Sak Reguleringsplan for Veienmarka boligfelt,  
Veien gnr.49/1.Norderhov s,pdg,Ringerike k, Buskerud

REGULERINGSPLAN FOR DEL AV VEIENMARKA.

## VEDR REGULERINGSPLAN FOR VEIENMARKA BOLIGFELT RINGERIKE KOMMUNE

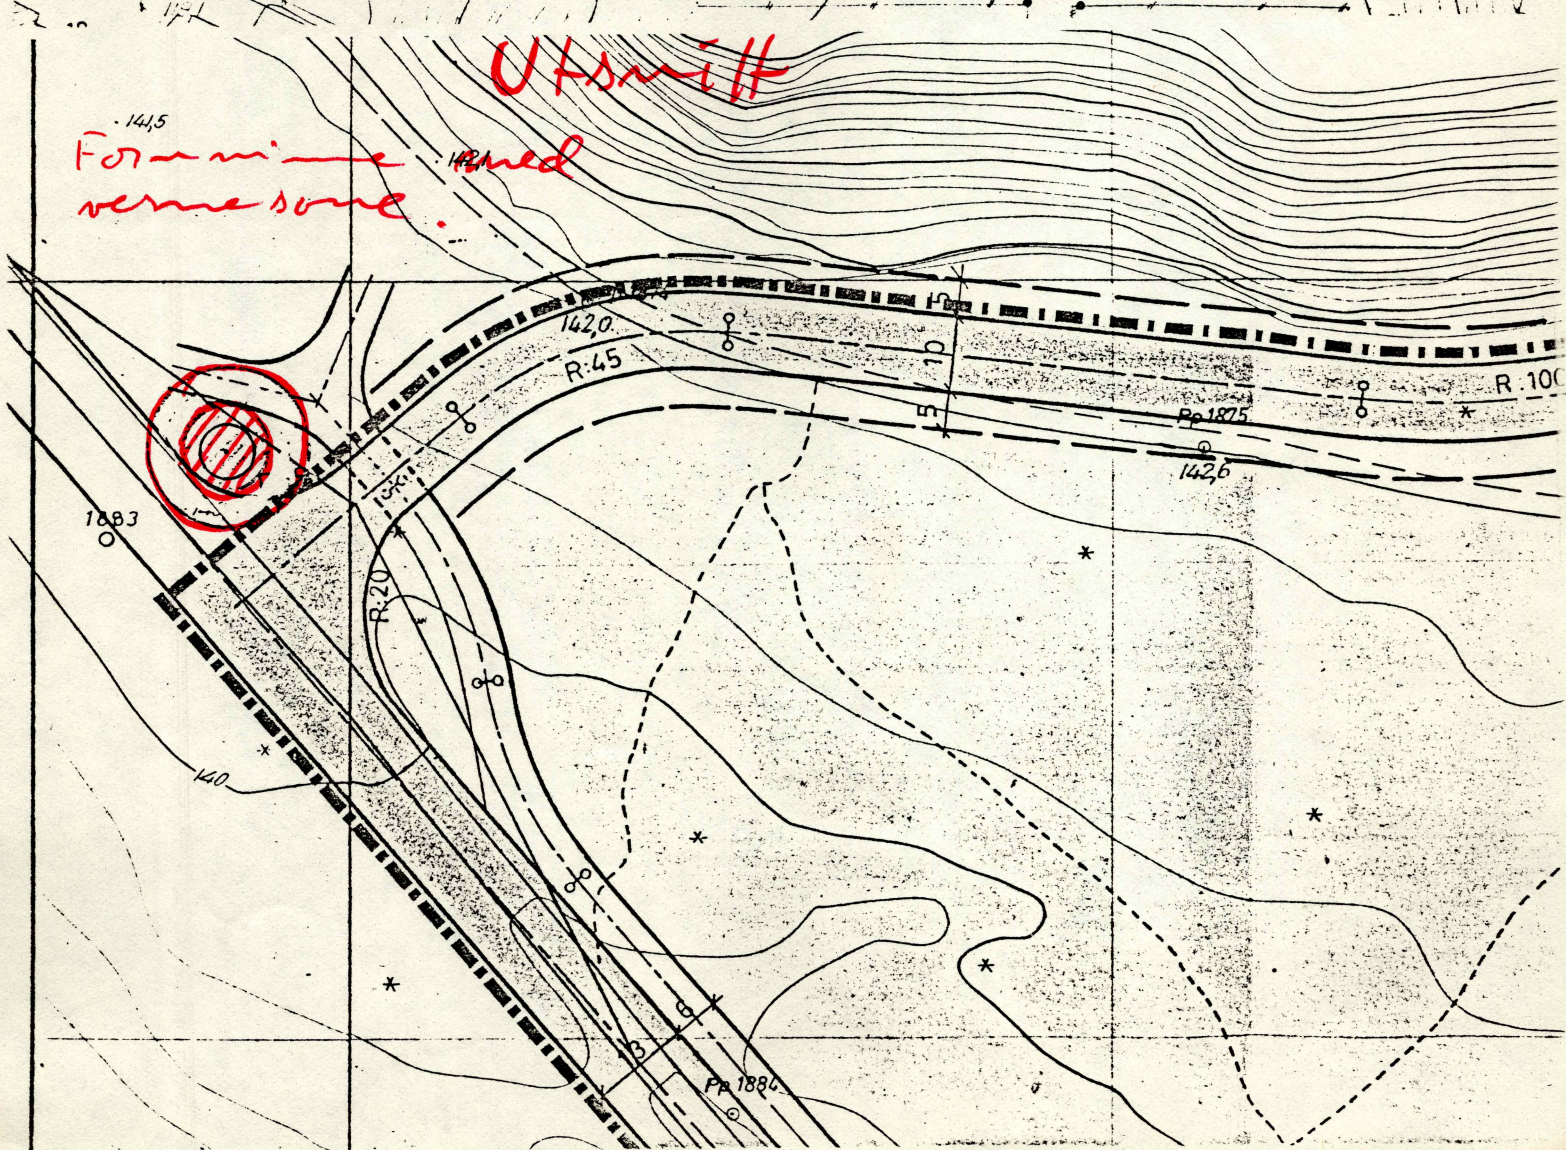
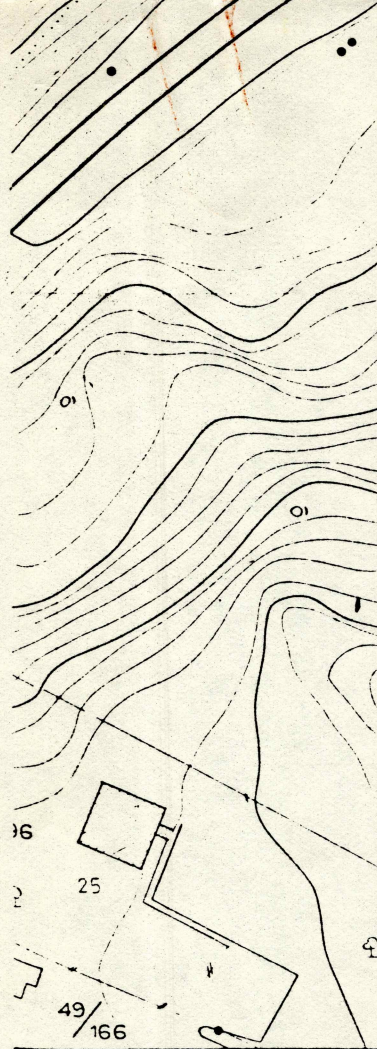
Universitetets Oldsaksamling finner at De endringer som er foretatt i reguleringsplanen er i snaueste laget for å bevare gravhaugen trygt. Som det ble påvist ved befaring i sommer er haugens diameter med fotgrøft 12 m, til dette kommer en minimums vernesone på 5 m. Begge er lagt inn på vedlagte utsnitt av reguleringsplanen. Som man vil se tangerer veien inn til boligfeltet vernesonen og den planlagte regulering for veien mot krysset ved skolen kommer inn på haugkanten og langt inn i vernesonen. Gang sykkelveien ligger også inne i haugens vernesone på nord og nord-øst siden. Universitetets Oldsaksamling kan ikke akseptere dette og må be om at planen endres på dette punkt.

Vegkrysset som er nevnt i brevet er justert slik det var enighet om på befaringen.

Vi sender vedlagt kopi av den justerte planen. Eventuelle bemerkninger bes sendt bygnings- og reguleringsvesen i Ringerike innen den 1.12.81.

UTSNITT AV REG. PLAN 1/10  
 ~ VEIENMARKA BOLIGFELTN ~

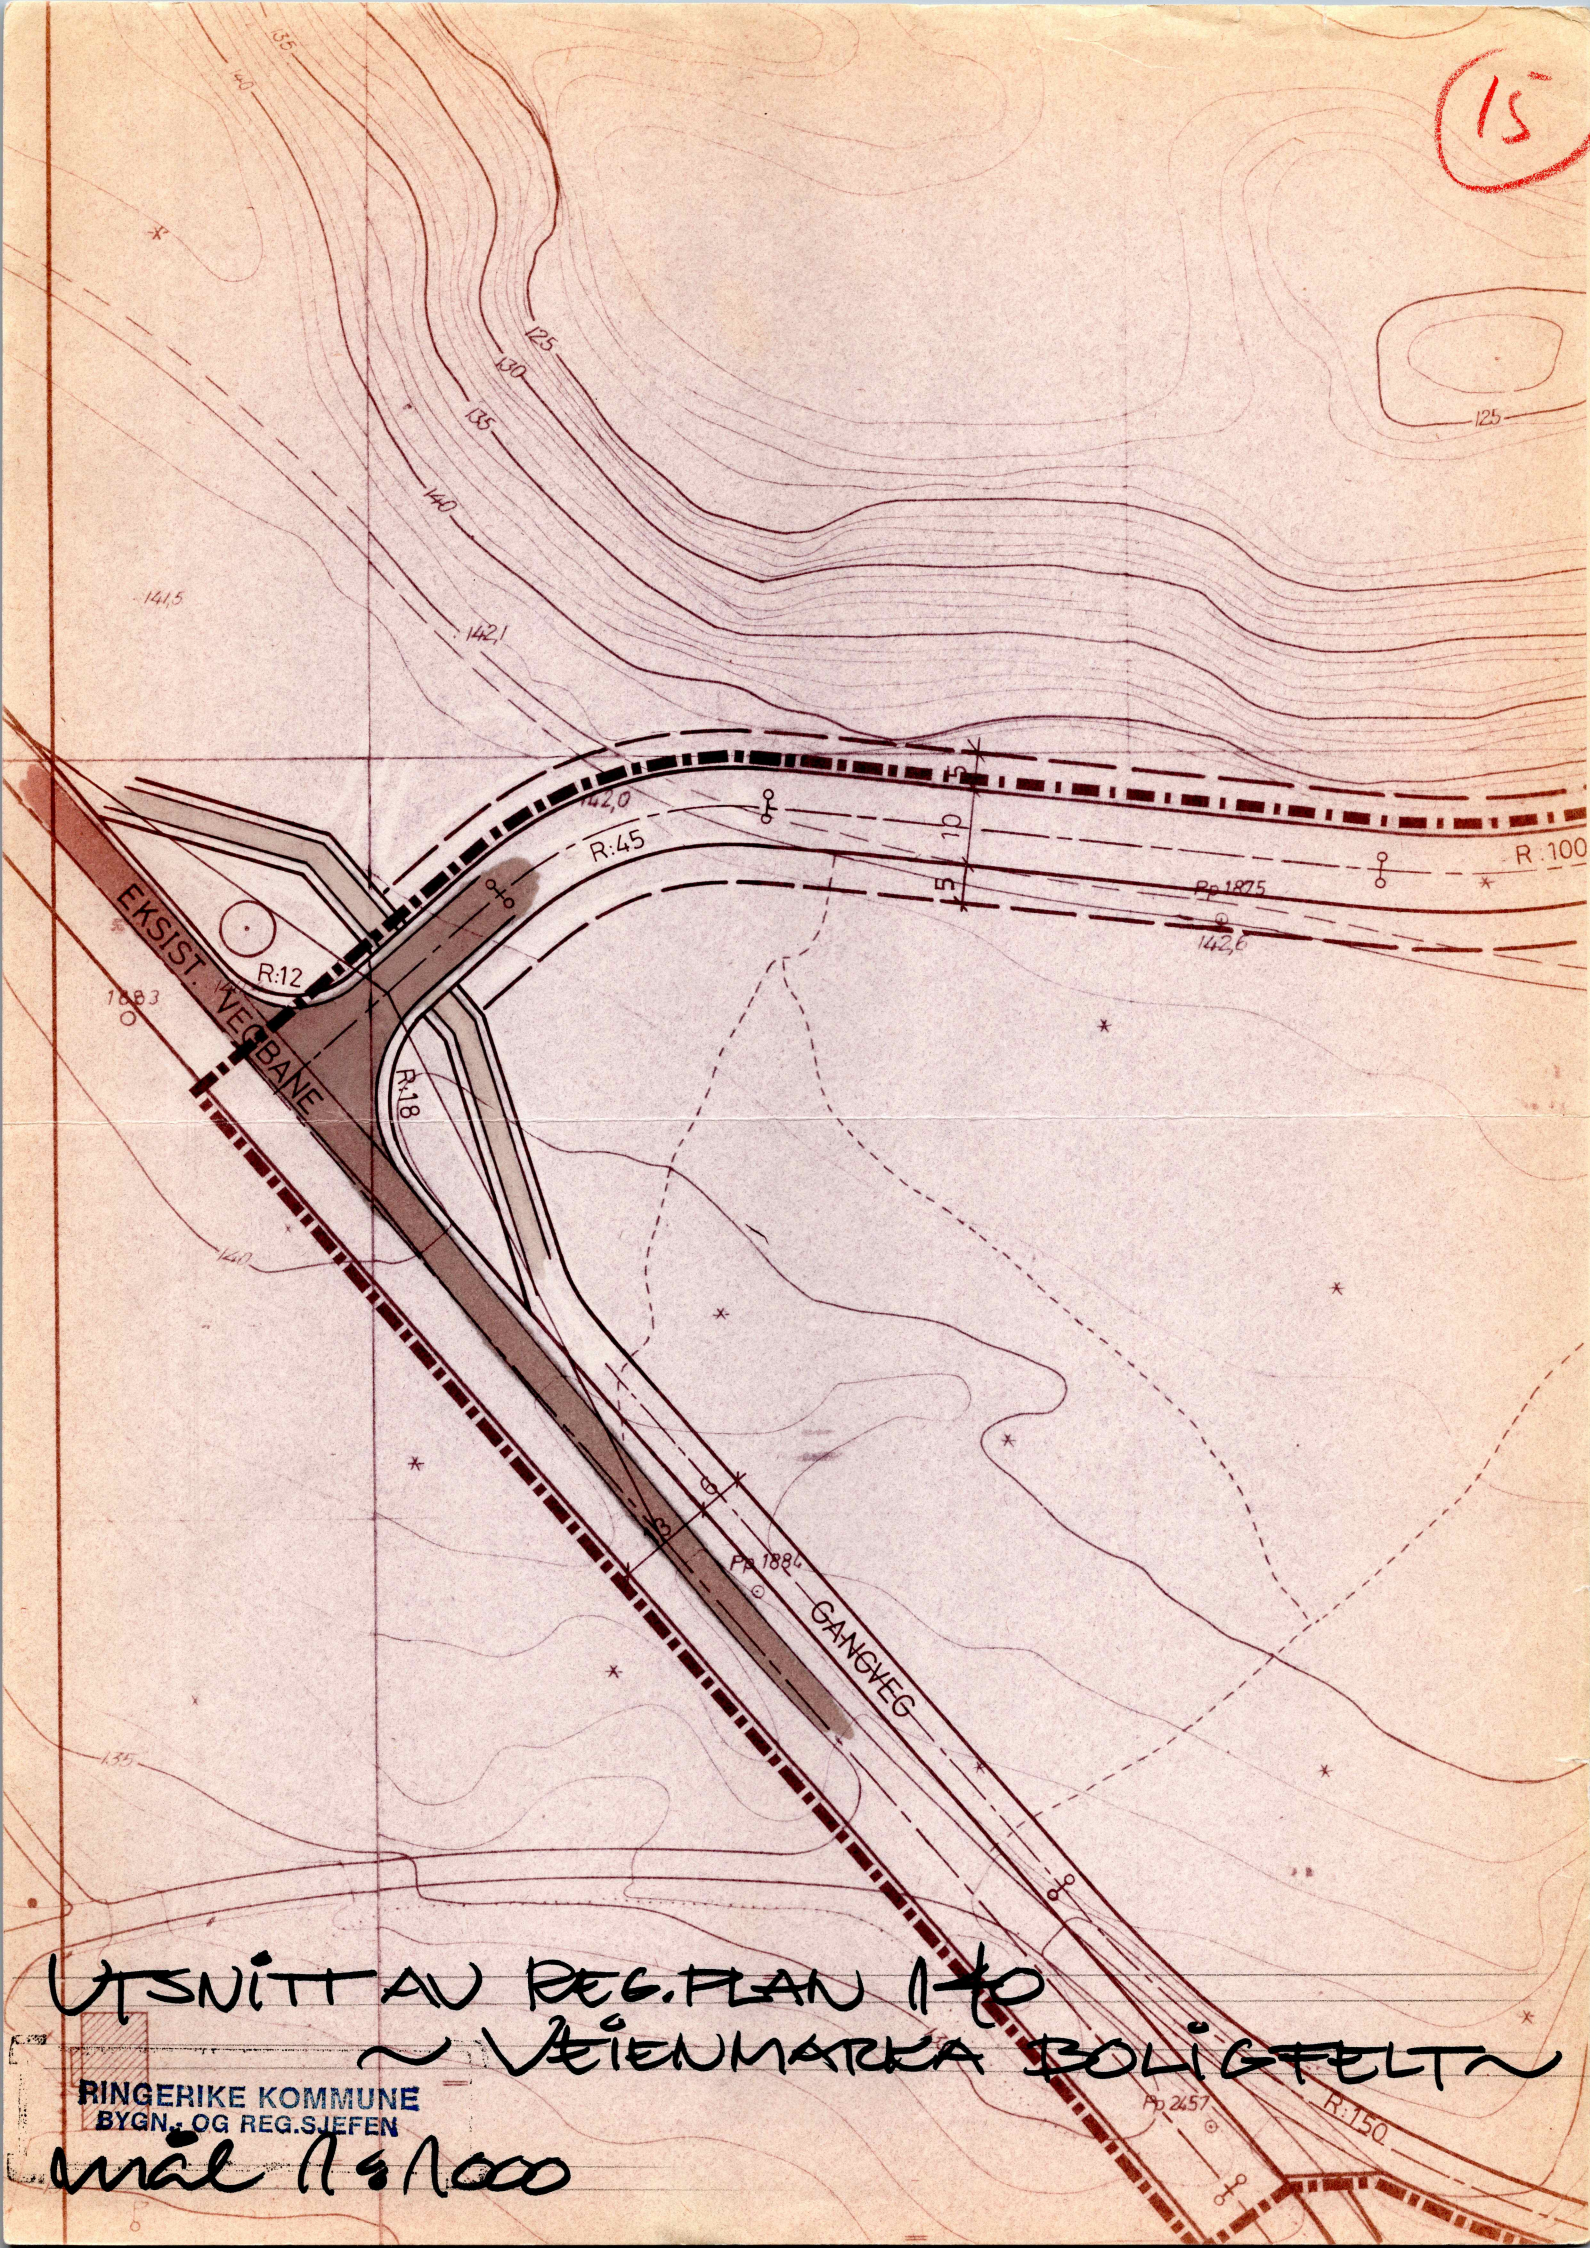
./.  
Traséen for veg og gangveg ved gravhaugen nær overnevnte plan-område er på ny justert. Vi sender vedlagt kopi av det nye forslaget. Eksisterende fylkesveg samt selve vegbanen på den regulerte boligvegen er markert med farge. Avstanden til fylkesvegen er jo gitt. Vi går ut fra at det ikke er meningen at den skal legges om. Det ville forøvrig bare medføre at den kom i kollisjon med to hauger på andre siden av vegen. Forøvrig håper vi at forslaget nå tilfredsstillter Deres krav.

Den foreslåtte omregulering av avkjøring og gang-sykkelvei  
tilfredsstillter bestemmelsene i Lov om kulturminner, og kan  
aksepteres.

Veien Gnr. 49, Bnr. 1, Ringerike Buskerud.  
 Undersøkelse v/ T.H. Haraldsen 16. juni 1987.

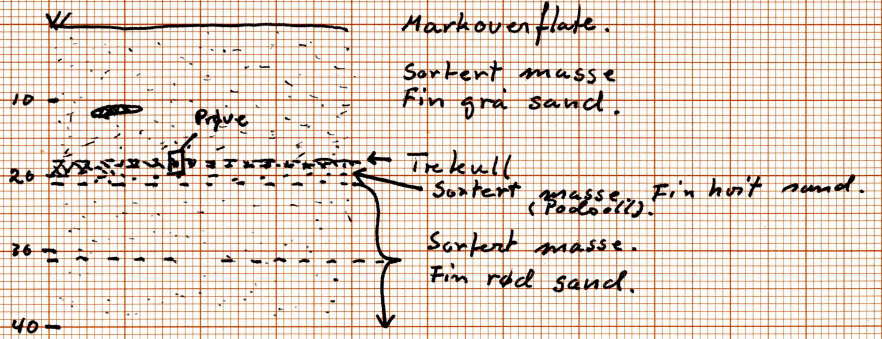
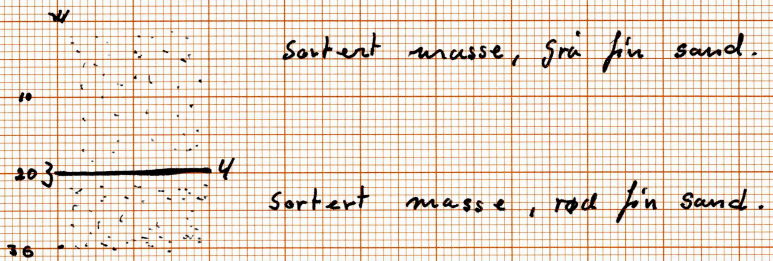
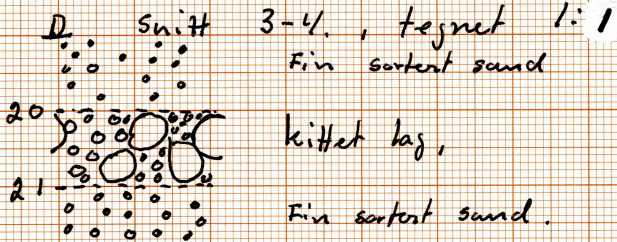
For hånd ble det gravet en grøft mellom punktene E og D, se kartskisse A. Grøften var 23m lang, 30cm bred og 60 cm dyp og ble lagt 50cm fra asfalttert veikant.

I stolpehullet for den nye lysmasten, ved D, ble det funnet et kull torvlag 20cm under nåværende markoverflate. Fra dette trekull-laget ble det tatt ut en prøve for radiologisk datering. Under den kullførende horisonten er det et 1 - 2 cm tykt lag med fin hvit sand. Det tegner seg imidlertid ikke noe klart definert anrikningslag i det røde sandlaget under. Det lot seg således ikke avgjøre om en her har en podsollprofil. Sandlagene over og under trekullhorisonten består av svært finkornet sand som en kunne mistenke for å være eolisk. Kull-laget fortsetter i samme tykkelse, altså 1 - 2 cm i ca. 1,5 meters lengde S langs kabelgrøften.

I kabelgrøftens søndre ende, 1m N for E, og i en lengde av 1,2m, er det et 1cm tykt utfellingslag,

20cm under markoverflaten, jfr. skisse C og D. Utfellingslaget fremstår som en tynn aurehelle og består av 1mm store kvartskorn samt rund grus med tverrmål 0,5 - 1cm. Det ble ikke funnet trekkull i laget. Selve laget er kraftig rødbrunt og preget av jernutfelling. Grusen over er svært finkornet grå sand, og under grusen er det rødlig, svært finkornet sand, slik det er beskrevet ved punktet D.
